改善箇所説明図

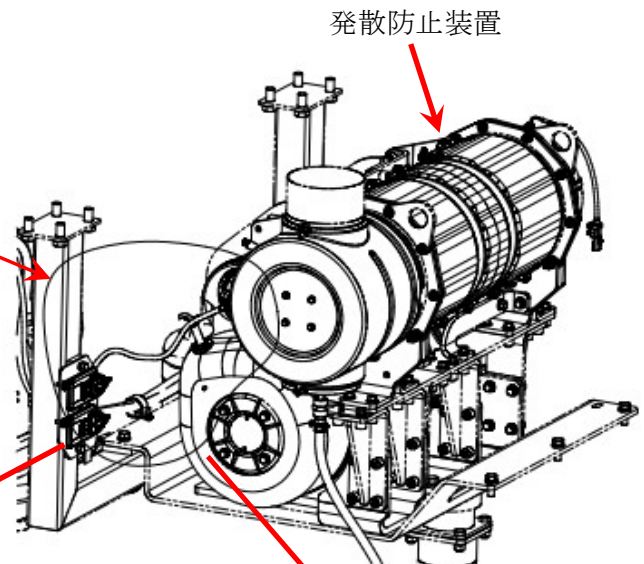
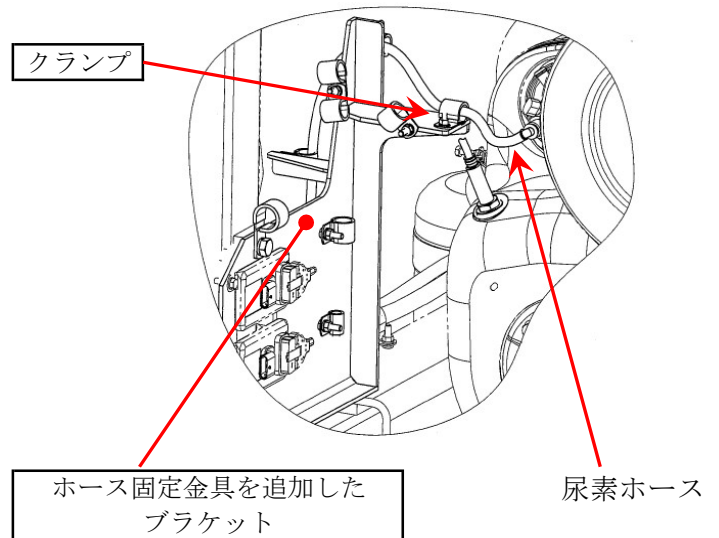
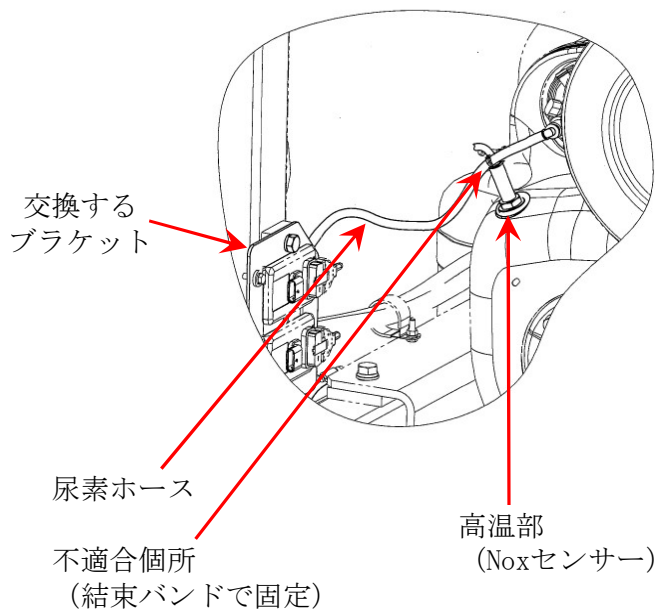
基準不適合箇所

ロータリ除雪車の尿素SCR装置において、尿素ホースの配策指示が不適切なため、排気管等の高温部に接触するものがある。そのため、ホースが破損し、尿素が漏れることにより、尿素SCR装置が正常に作動しなくなり、保安基準第31条の基準（有害なガス等の発散防止装置）に適合しないおそれがある。

改善措置の内容

全車両、尿素ホース固定用金具を追加したブラケットに交換し、クランプで固定する。
なお、当該ホースを点検し、損傷している場合は新品に交換する。
